Příloha č. 5xa
Vyhodnocení připomínek obcí a veřejnosti

- **Návrh Změny č. 2 Územního rozvojového plánu**
- **Vyhodnocení vlivů návrhu Změny č. 2 Územního rozvojového plánu na udržitelný rozvoj území**
- **návrhy jednotlivých územních opatření k akceleračním oblastem vymezeným v návrhu Změny č. 2 Územního rozvojového plánu**

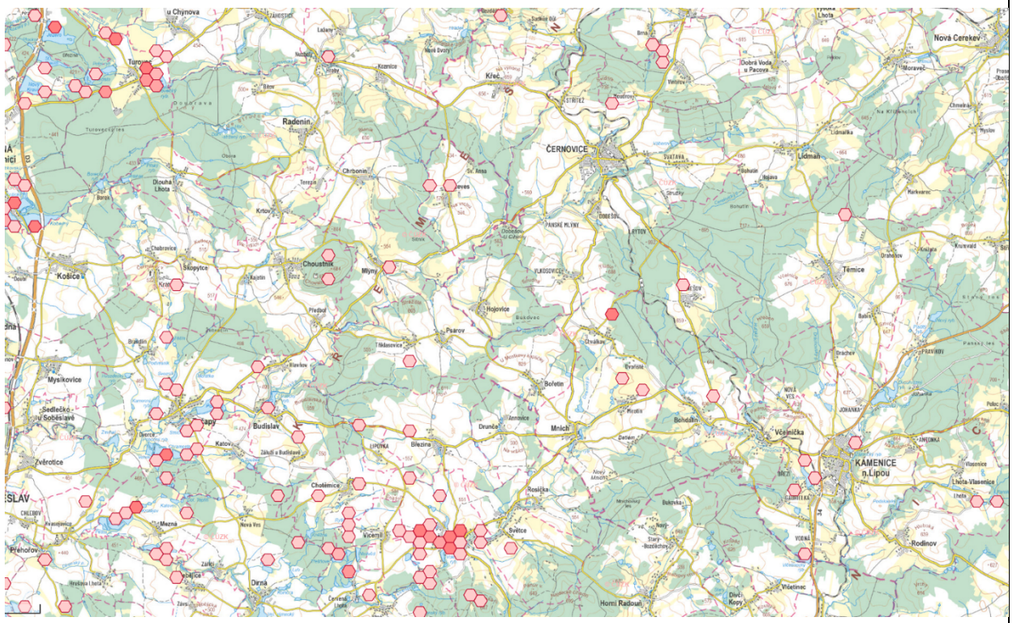
Poř.č.	Připomínkové místo	Číslo jednací	Článek	AO	Připomínka	Vyhodnocení
					živočichů a planě rostoucích rostlin [online]. EUR-Lex. Dostupné z: https://eur-lex.europa.eu/legal-content/CS/TXT/?uri=CELEX:31992L0043. [cit. 17. 5. 2026]. EVROPSKÁ UNIE. Směrnice Evropského parlamentu a Rady 2009/147/ES o ochraně volně žijících ptáků [online]. EUR-Lex. Dostupné z: https://eur-lex.europa.eu/legal-content/CS/TXT/?uri=CELEX:32009L0147. [cit. 17. 5. 2026]. ČESKÁ REPUBLIKA. Zákon č. 114/1992 Sb., o ochraně přírody a krajiny [online]. Dostupné z: https://www.zakonyprolidi.cz/cs/1992-114. [cit. 17. 5. 2026]. **6.4.14 Nedostatečná skutková zjištění stavu akcelerační oblasti v rámci biologického hodnocení SEA** Ptáci Dokumentace SEA dále uvádí, že *„v AO a blízkém okolí se nachází na VTE citlivé druhy ptáků, konkrétně moták pilich, křepelka polní, linduška luční, datel černý, káně lesní a krkavec velký“.* Dokumentace SEA současně nepracuje s výskytem dalších zvláště chráněných druhů a současně citlivých na kolize s větrnými elektrárnami, zejména: orel mořský, čáp černý, luňák červený, sokol stěhovavý, volavka bílá, ledňáček říční, koroptev polní, včelojed lesní (*Pernis apivorus*), jestřáb lesní (*Accipiter gentilis*) a výr velký (*Bubo bubo*). jejichž výskyt v bezprostředním okolí AOV 47 je znám, dokladovatelný a to fotografiemi a svědeckými výpověďmi, přičemž tato oblast představuje jejich významné hnízdiště a potravní teritorium. Výskyt luňáka červeného (*Milvus milvus*): Samotná textová část návrhu územního opatření přiznává, že v lokalitě Bukovec byl potvrzen výskyt luňáka červeného a že se vymezení zóny nepodařilo zcela vyhnout jeho biotopům. Považujeme za nepřípustné, aby v zóně určené pro „zrychlenou výstavbu“ (se zjednodušeným posuzováním vlivů na životní prostředí) docházelo k takto vysokému riziku kolizí s tímto kriticky ohroženým druhem. Dále se vyskytují dle avif evidence tyto druhy: strnad obecný, čížek lesní, zvonek zelený, pěnkava obecná, vrabec polní, vrabec domácí, drozd kvíčala, brhlík lesní, střízlík obecný, králíček obecný, sýkora koňadra, sýkora modřinka, sýkora lužní, sýkora parukářka, sýkora uhelníček, krkavec velký, sojka obecná, poštolka obecná, strakapoud velký, káně lesní, káně rousná, dále husa velká (právě hnízdí 2 páry cca 300 m od hranic AOV47), kachna divoká (právě hnízdí 4 páry cca 300 m od hranic AOV47), polák velký. Výskyty některých chráněných druhů ptáků dle nálezové databáze AOPK ČR: Orel mořský:

Citace Dokumentace SEA: *Významné výskyty citlivých druhů ptáků se nachází mimo AO, hranice AO byly upraveny právě z důvodu ochrany ptáků!!* Oproti tomu naprosto rozporně citace Odůvodnění územního opatření: *Přestože vymezení akcelerační oblasti respektovalo mapy citlivosti ptáků a oblasti s vysokou a extrémní citlivostí byly z návrhu vyloučeny (oblasti s vysokou citlivostí se nacházejí u jižního okraje vymezeného území),* ***nebylo možné se vyhnout všem detekovaným místům*** *výskytu citlivých, vzácných a ohrožených druhů ptáků, bez zásadní redukce rozlohy, při které by byla akcelerační oblast zcela zrušena (nenaplnila by rozsah 2,5 km2 dle zadání Změny č. 2 ÚRP).* K ochraně volně žijících ptáků a zvláště chráněných druhů: Podle § 5b ZOPK jsou chráněni všichni volně žijící ptáci, zejména před úmyslným usmrcováním, rušením a ničením jejich hnízd a biotopů. Podle § 50 ZOPK jsou zvláště chráněné druhy chráněny ve všech vývojových stádiích, včetně jejich biotopů. Posouzení výjimek podle § 56 ZOPK vyžaduje prokázání veřejného zájmu, neexistenci jiného uspokojivého řešení a zajištění, že nedojde k nepříznivému ovlivnění stavu druhů. V projednávaném případě však nejsou k dispozici dostatečné podklady pro vyhodnocení intenzity zásahů ani pro přesné určení dotčených druhů a jejich výskytu, což zásadně omezuje možnost řádného správního uvážení. <u>Netopýři</u> Ve vztahu k netopýrům dokumentace SEA uvádí výskyt citlivých druhů, například *netopýra rezavého, stromového, parkového a nejmenšího*, oproti tomu Odůvodnění územního opatření uvádí namísto netopýra rezavého netopýra ušatého (další rozpor a doklad vadně provedeného hodnocení a dokumentace) Citace předmětného opatření: *Monitoring bude zaměřen na detekci letové aktivity rizikových druhů netopýrů, tj. především na netopýra velkého (Myotis myotis), netopýra hvízdavého (Pipistrellus pipistrellus), netopýra nejmenšího (Pipistrellus pygmaeus), netopýra rezavého (Nyctalus noctula) a netopýra vousatého (Myotis mystacinus).* Dokumentace SEA dále uvádí, že *„významnější nálezy netopýrů se dle ČESON nacházejí cca 3,3 km SZ od AO“.*

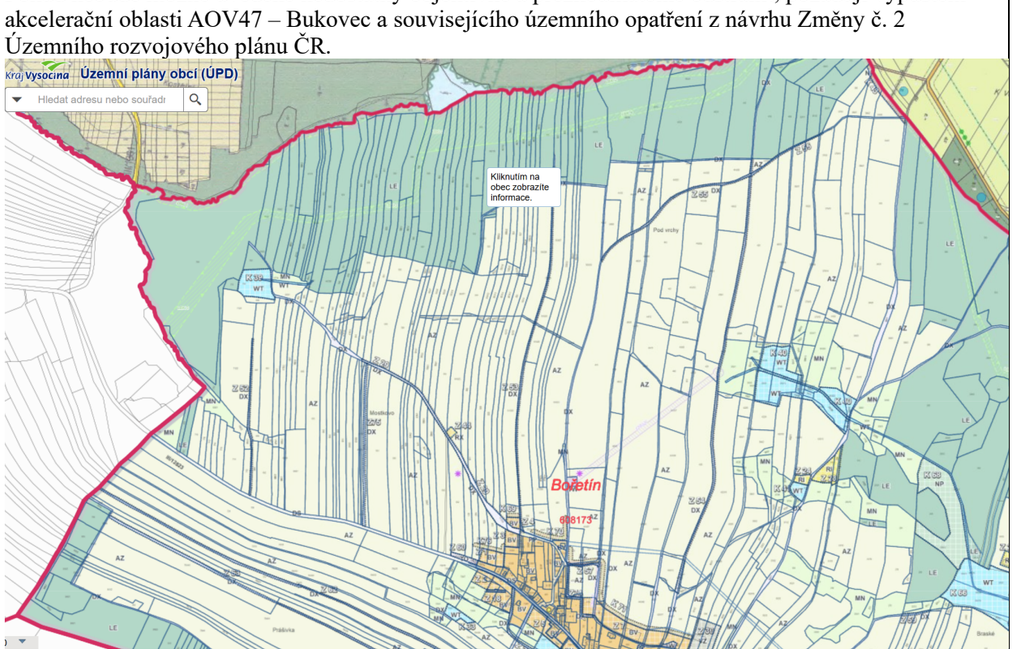
Poř.č.	Připomínkové místo	Číslo jednací	Článek	AO	Připomínka	Vyhodnocení
					6.10.1 Rozpor s územním plánem obce Bořetín Navrhované hranice AOV a odstupové vzdálenosti 500m od stávající (**popsáno výše**) i plánované obytné zástavby (jak je však uvedeno výše tak takové odstupové vzdálenosti jsou zcela nedostatečné a je nutno vzhledem k výše uvedeným důvodům uvažovat o minimálně šestinásobku výšky VTE, tj. při daném limitu o vzdálenosti 1500 m) jsou v rozporu s návrhy zastavitelných ploch v územním plánu obce, **hranice těchto ploch jsou blíže než 500m. Jde zejména o plochy Z1, Z2, Z3, Z4, Z5, Z7, Z18 a dále o plochy Z24, Z23, které jsou dokonce přímo v akcelerační oblasti, a tudíž i v možném ochranném pásmu VTE.** Akcelerační oblast zabírá **téměř všechny lokální biokoridory a biocentra, jak je patrno z níže uvedeného hlavního výkresu.** **Plánovaná rozhledna** na ploše Z44 je v bezprostřední blízkosti hranice AOV Bukovec 47. **Plánovaný záložní vrt pro stávající obecní vodovod je přímo v akcelerační oblasti, a tudíž i v možném ochranném pásmu VTE.** Hranice akcelerační oblasti AOV 47 Bukovec nerespektují územně plánovací dokumentaci obce, která musela být zpracovateli územního opatření známa a brání tak rozvoji obce v dalších letech zásadním a nijak neodůvodněným způsobem. Návrh řešení: Požaduji doplnění objektivního vyhodnocení dopadů vymezení akcelerační oblasti na územní plánování obce, rozvojové možnosti obce v návaznosti na odstup plánovaných zastavitelných ploch od hranice akcelerační oblasti a dále na polohu a vlivy plánované výstavby a dalšího rozvoje území obce a s tím souvisejících dopadů na veřejné zdraví a další chráněné hodnoty. V té souvislosti požaduji doplnění přesných mapových podkladů. Pokud nebude možné uvedené nedostatky objektivně a přezkoumatelně odstranit, požaduji vypuštění akcelerační oblasti AOV47 – Bukovec a souvisejícího územního opatření z návrhu Změny č. 2 Územního rozvojového plánu ČR.

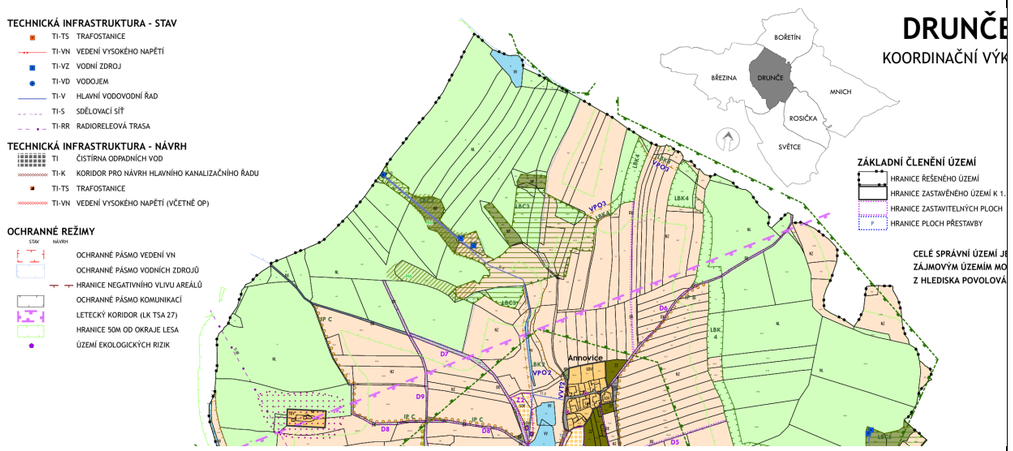
**6.10.2 Rozpor s územním plánem obce Drunče** Navrhované hranice AOV a odstupové vzdálenosti 500m od stávající (**popsáno výše**) i plánované obytné zástavby (jak je však uvedeno výše tak takové odstupové vzdálenosti jsou zcela nedostatečné a je nutno vzhledem k výše uvedeným důvodům uvažovat o minimálně šestinásobku výšky VTE, tj. při daném limitu o vzdálenosti

Poř.č.	Připomínkové místo	Číslo jednací	Článek	AO	Připomínka	Vyhodnocení
					1500 m) jsou v rozporu s návrhy zastavitelných ploch v územním plánu obce, **hranice těchto ploch jsou blíže než 1500m. Jde zejména o plochy Z2, Z3, Z4, Z5.** Akcelerační oblast zabírá **téměř všechny lokální biokoridory a biocentra, jak je patrno z níže uvedeného hlavního výkresu, cenná rašeliniště a mokřady.** **U hranic AOV 47 je významné archeologické naleziště (viz níže).** **V akcelerační oblasti jsou 3 vodní zdroje pro obce Drunče a Březinu s ochranným pásmem (viz výše.** Hranice akcelerační oblasti AOV 47 Bukovec nerespektují územně plánovací dokumentaci obce, která musela být zpracovateli územního opatření známa a brání tak rozvoji obce v dalších letech zásadním a nijak neodůvodněným způsobem. <u>Návrh řešení:</u> Požaduji doplnění objektivního vyhodnocení dopadů vymezení akcelerační oblasti na územní plánování obce, rozvojové možnosti obce v návaznosti na odstup plánovaných zastavitelných ploch od hranice akcelerační oblasti a dále na polohu a vlivy plánované výstavby a dalšího rozvoje území obce a s tím souvisejících dopadů na veřejné zdraví a další chráněné hodnoty. V té souvislosti požaduji doplnění přesných mapových podkladů. Pokud nebude možné uvedené nedostatky objektivně a přezkoumatelně odstranit, požaduji vypuštění akcelerační oblasti AOV47 – Bukovec a souvisejícího územního opatření z návrhu Změny č. 2 Územního rozvojového plánu ČR.

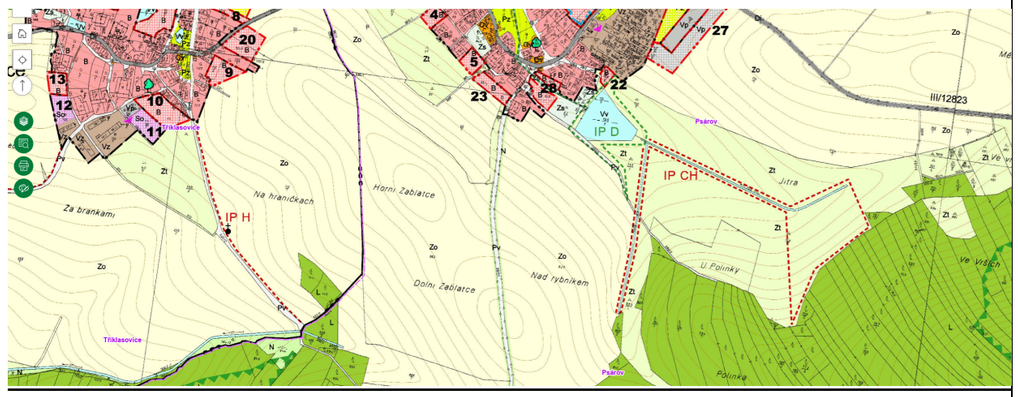
**<u>6.10.3 Rozpor s územním plánem obce Psárov</u>** Navrhované hranice AOV a odstupové vzdálenosti 500m od stávající (**popsáno výše**) i plánované obytné zástavby (jak je však uvedeno výše tak takové odstupové vzdálenosti jsou zcela nedostatečné a je nutno vzhledem k výše uvedeným důvodům uvažovat o minimálně šestinásobku výšky VTE, tj. při daném limitu o vzdálenosti 1500 m) jsou v rozporu s návrhy zastavitelných ploch v územním plánu obce, **hranice těchto ploch jsou blíže než 1000m. Jde zejména o plochy B9, B10, B13, B22, B23, B28, So11, So12.** Akcelerační oblast zabírá **téměř všechny lokální biokoridory a biocentra na východě katastru, jak je patrno z níže uvedeného hlavního výkresu.** **Plánovaná FVE** na ploše Vp27 je v bezprostřední blízkosti hranice AOV Bukovec 47.

Hranice akcelerační oblasti AOV 47 Bukovec nerespektují územně plánovací dokumentaci obce, která musela být zpracovateli územního opatření známa a brání tak rozvoji obce v dalších letech zásadním a nijak neodůvodněným způsobem. <u>Návrh řešení:</u> Požaduji doplnění objektivního vyhodnocení dopadů vymezení akcelerační oblasti na územní plánování obce, rozvojové možnosti obce v návaznosti na odstup plánovaných zastavitelných ploch od hranice akcelerační oblasti a dále na polohu a vlivy plánované výstavby a dalšího rozvoje území obce a s tím souvisejících dopadů na veřejné zdraví a další chráněné hodnoty. V té souvislosti požaduji doplnění přesných mapových podkladů. Pokud nebude možné uvedené nedostatky objektivně a přezkoumatelně odstranit, požaduji vypuštění akcelerační oblasti AOV47 – Bukovec a souvisejícího územního opatření z návrhu Změny č. 2 Územního rozvojového plánu ČR. **<u>6.10.4 Rozpor s územním plánem obce Březina</u>** Navrhované hranice AOV a odstupové vzdálenosti 500m od stávající (**popsáno výše**) i plánované obytné zástavby (jak je však uvedeno výše tak takové odstupové vzdálenosti jsou zcela nedostatečné a je nutno vzhledem k výše uvedeným důvodům uvažovat o minimálně šestinásobku výšky VTE, tj. při daném limitu o vzdálenosti 1500 m) jsou v rozporu s návrhy zastavitelných ploch v územním plánu obce, **hranice těchto ploch jsou blíže než 1500m. Jde zejména o plochy Z1, Z2, Z5, Z6.** Akcelerační oblast zabírá **téměř všechny lokální biokoridory a biocentra na severu katastru, jak je patrno z níže uvedeného hlavního výkresu.** Hranice akcelerační oblasti AOV 47 Bukovec nerespektují územně plánovací dokumentaci obce, která musela být zpracovateli územního opatření známa a brání tak rozvoji obce v dalších letech zásadním a nijak neodůvodněným způsobem. <u>Návrh řešení:</u> Požaduji doplnění objektivního vyhodnocení dopadů vymezení akcelerační oblasti na územní plánování obce, rozvojové možnosti obce v návaznosti na odstup plánovaných zastavitelných ploch od hranice akcelerační oblasti a dále na polohu a vlivy plánované výstavby a dalšího rozvoje území obce a s tím souvisejících dopadů na veřejné zdraví a další chráněné hodnoty. V té souvislosti požaduji doplnění přesných mapových podkladů. Pokud nebude možné uvedené nedostatky objektivně a přezkoumatelně odstranit, požaduji vypuštění akcelerační oblasti AOV47 – Bukovec a souvisejícího územního opatření z návrhu Změny č. 2 Územního rozvojového plánu ČR.

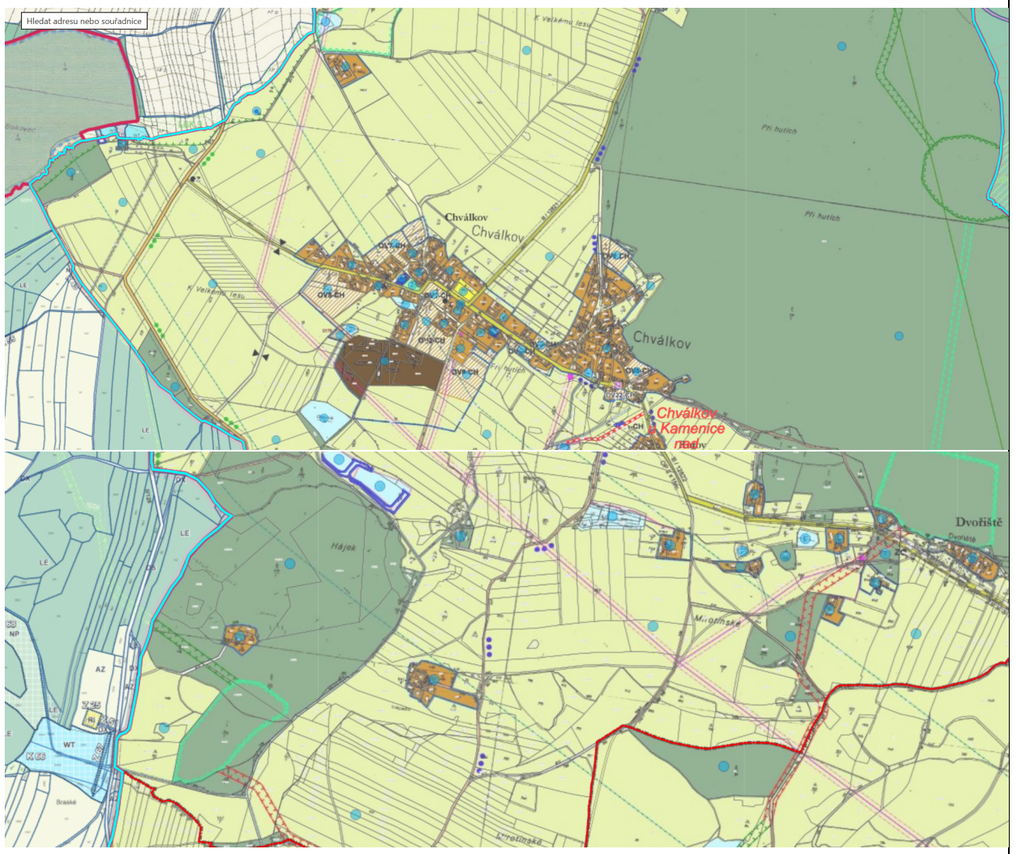
**6.10.5 Rozpor s územním plánem obce Hojovice** Navrhované hranice AOV a odstupové vzdálenosti 500m od stávající (**popsáno výše**) i plánované obytné zástavby (jak je však uvedeno výše tak takové odstupové vzdálenosti jsou zcela nedostatečné a je nutno vzhledem k výše uvedeným důvodům uvažovat o minimálně šestinásobku výšky VTE, tj. při daném limitu o vzdálenosti 1500 m) jsou v rozporu s návrhy zastavitelných ploch v územním plánu obce, **hranice těchto ploch jsou blíže než 1000m. Jde zejména o plochy OV2, OV3, OV4.** Akcelerační oblast zabírá **téměř všechny lokální biokoridory a biocentra na východě katastru, jak je patrno z níže uvedeného hlavního výkresu.** **V bezprostřední akcelerační oblasti je vodní zdroj pro obec Hojovice s ochranným pásmem zasahujícím do AOV 47 (viz výše).** Hranice akcelerační oblasti AOV 47 Bukovec nerespektují územně plánovací dokumentaci obce, která musela být zpracovateli územního opatření známa a brání tak rozvoji obce v dalších letech zásadním a nijak neodůvodněným způsobem. Návrh řešení: Požaduji doplnění objektivního vyhodnocení dopadů vymezení akcelerační oblasti na územní plánování obce, rozvojové možnosti obce v návaznosti na odstup plánovaných zastavitelných ploch od hranice akcelerační oblasti a dále na polohu a vlivy plánované výstavby a dalšího rozvoje území obce a s tím souvisejících dopadů na veřejné zdraví a další chráněné hodnoty. V té souvislosti požaduji doplnění přesných mapových podkladů. Pokud nebude možné uvedené nedostatky objektivně a přezkoumatelně odstranit, požaduji vypuštění akcelerační oblasti AOV47 – Bukovec a souvisejícího územního opatření z návrhu Změny č. 2 Územního rozvojového plánu ČR.

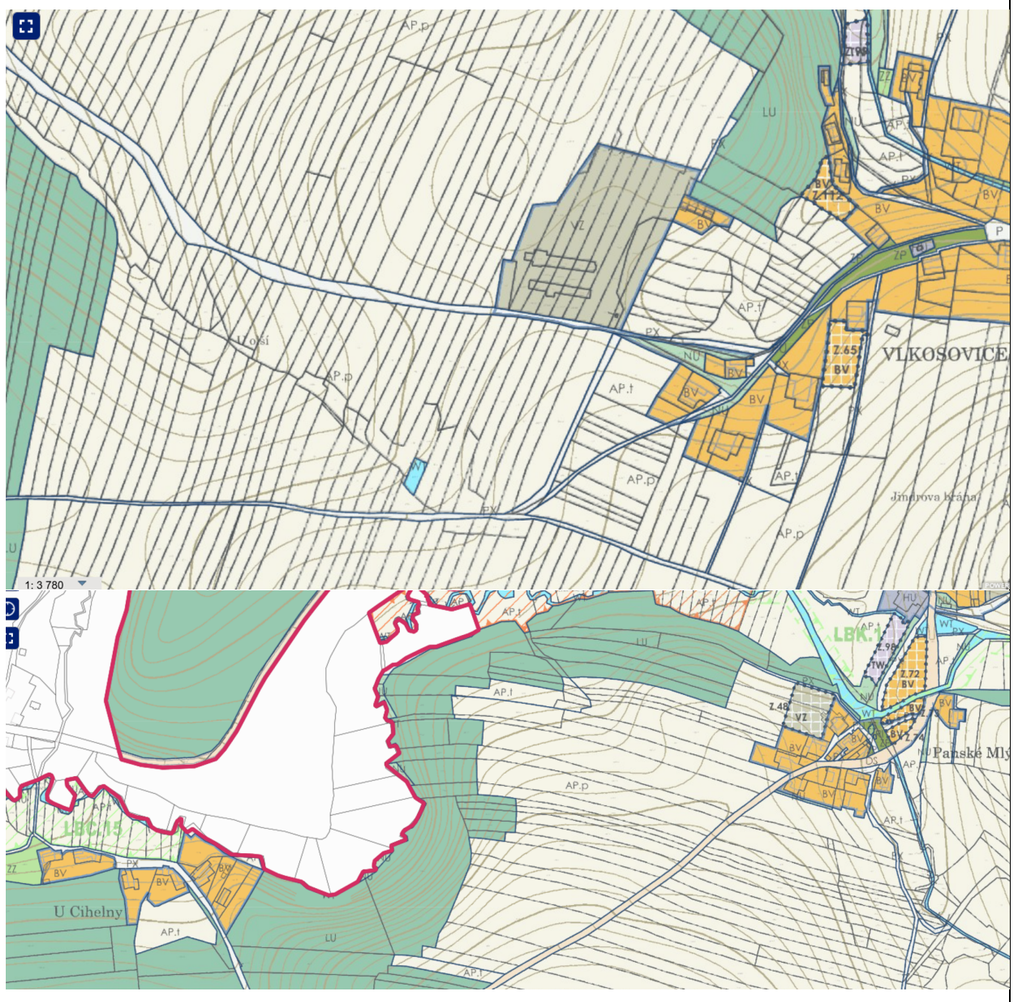
**6.10.7 Rozpor s územním plánem obce Černovice** Navrhované hranice AOV a odstupové vzdálenosti 500m od stávající (**popsáno výše**) i plánované obytné zástavby (jak je však uvedeno výše tak takové odstupové vzdálenosti jsou zcela nedostatečné a je nutno vzhledem k výše uvedeným důvodům uvažovat o minimálně šestinásobku výšky VTE, tj. při daném limitu o vzdálenosti 1500 m) jsou v rozporu s návrhy zastavitelných ploch v územním plánu obce, **hranice těchto ploch jsou blíže než 1000m. Jde zejména o plochy BV Z.112, BV Z.65 a Z.99 ve Vlkosovicích VZ Z.48, BV Z.74, 73, VZ Z.98 v Panských Mlýnech.** Akcelerační oblast zabírá **téměř všechny lokální biokoridory a biocentra na jihu katastru, jak je patrno z níže uvedeného hlavního výkresu.** Hranice akcelerační oblasti AOV 47 Bukovec nerespektují územně plánovací dokumentaci obce, která musela být zpracovateli územního opatření známa a brání tak rozvoji obce v dalších letech zásadním a nijak neodůvodněným způsobem. Návrh řešení: Požaduji doplnění objektivního vyhodnocení dopadů vymezení akcelerační oblasti na územní plánování obce, rozvojové možnosti obce v návaznosti na odstup plánovaných zastavitelných ploch od hranice akcelerační oblasti a dále na polohu a vlivy plánované výstavby a dalšího rozvoje území obce a s tím souvisejících dopadů na veřejné zdraví a další chráněné hodnoty. V té souvislosti požaduji doplnění přesných mapových podkladů.

Poř.č.	Připomínkové místo	Číslo jednací	Článek	AO	Připomínka	Vyhodnocení
					Pokud nebude možné uvedené nedostatky objektivně a přezkoumatelně odstranit, požaduji vypuštění akcelerační oblasti AOV47 – Bukovec a souvisejícího územního opatření z návrhu Změny č. 2 Územního rozvojového plánu ČR.

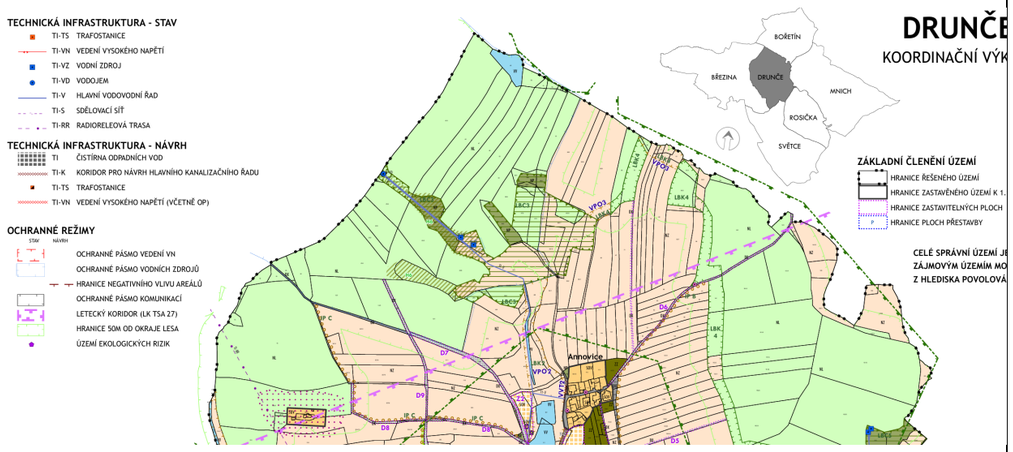
Poř.č.	Připomínkové místo	Číslo jednací	Článek	AO	Připomínka	Vyhodnocení
					Akcelerační oblast zabírá **téměř všechny lokální biokoridory a biocentra, jak je patrno z níže uvedeného hlavního výkresu, cenná rašeliniště a mokřady.** **U hranic AOV 47 je významné archeologické naleziště (viz níže).** **V akcelerační oblasti jsou 3 vodní zdroje pro obce Drunče a Březinu s ochranným pásmem (viz výše.** Hranice akcelerační oblasti AOV 47 Bukovec nerespektují územně plánovací dokumentaci obce, která musela být zpracovateli územního opatření známa a brání tak rozvoji obce v dalších letech zásadním a nijak neodůvodněným způsobem. <u>Návrh řešení:</u> Požaduji doplnění objektivního vyhodnocení dopadů vymezení akcelerační oblasti na územní plánování obce, rozvojové možnosti obce v návaznosti na odstup plánovaných zastavitelných ploch od hranice akcelerační oblasti a dále na polohu a vlivy plánované výstavby a dalšího rozvoje území obce a s tím souvisejících dopadů na veřejné zdraví a další chráněné hodnoty. V té souvislosti požaduji doplnění přesných mapových podkladů. Pokud nebude možné uvedené nedostatky objektivně a přezkoumatelně odstranit, požaduji vypuštění akcelerační oblasti AOV47 – Bukovec a souvisejícího územního opatření z návrhu Změny č. 2 Územního rozvojového plánu ČR.
